改善箇所説明図

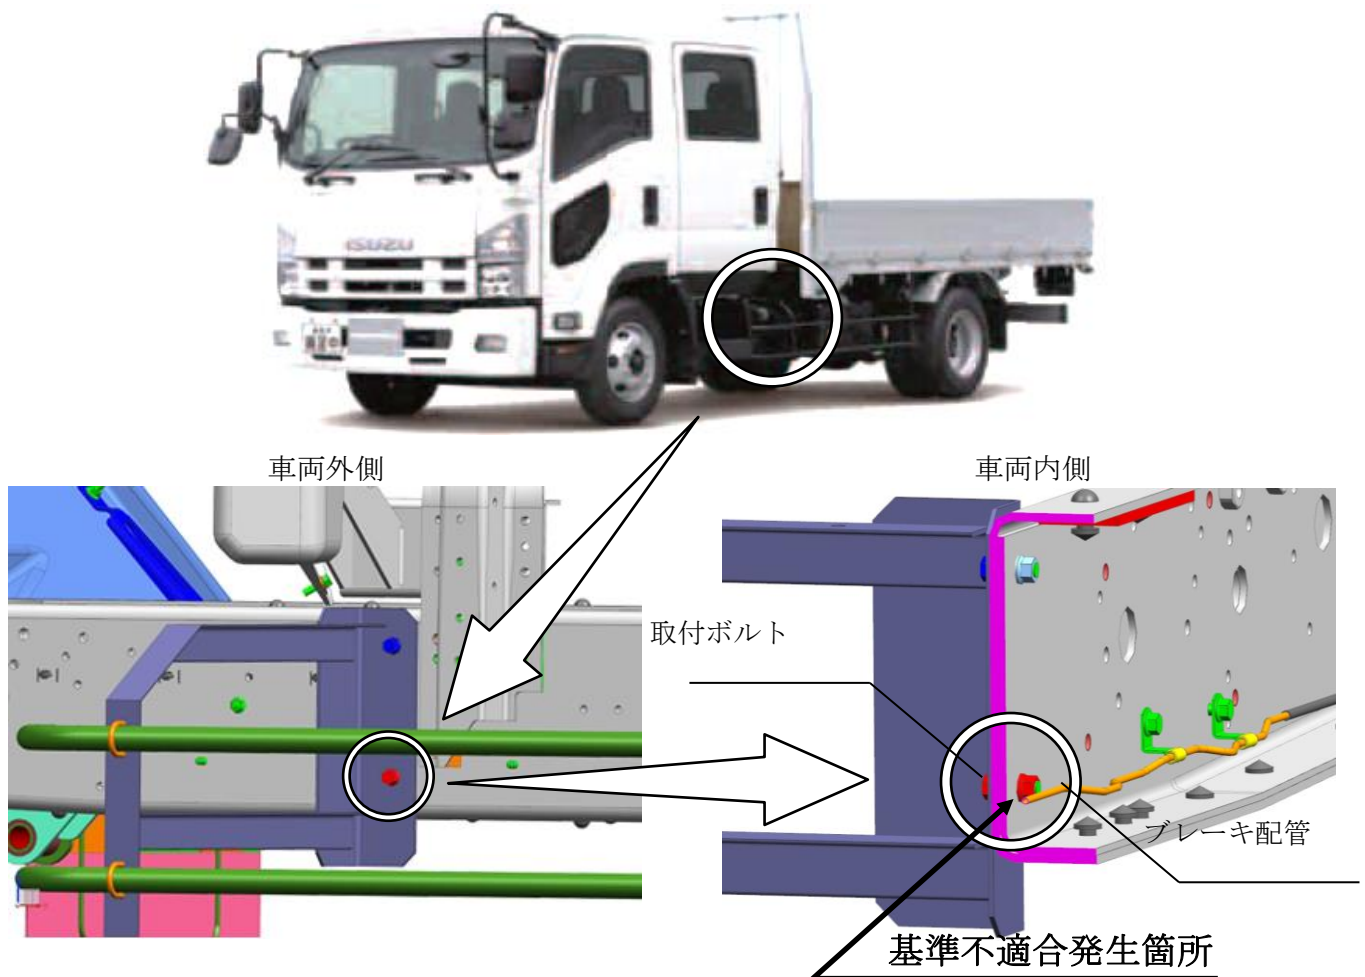
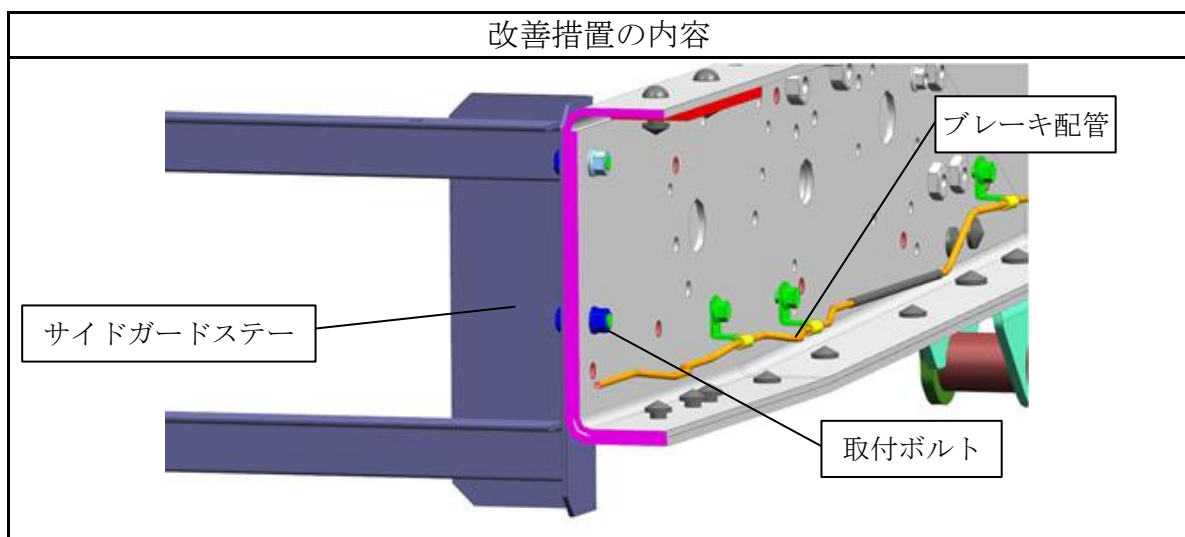
中型免許教習車の左側の巻き込み防止装置（サイドガードステー）の取付位置が不適切なため、サイドガードステーの下側の取付ボルトとブレーキ配管の隙間が不足しているものがある。
そのため、当該取付けボルトとブレーキ配管が接触し、そのままの状態で使用を続けるとブレーキ配管が損傷して、ブレーキ液が漏洩するおそれがある。

全車両、左側のサイドガードステー一式を対策品に交換し、下側の取付ボルト位の位置を変更する。
なお、ブレーキ配管が損傷している場合は、新品のブレーキ配管と交換する。
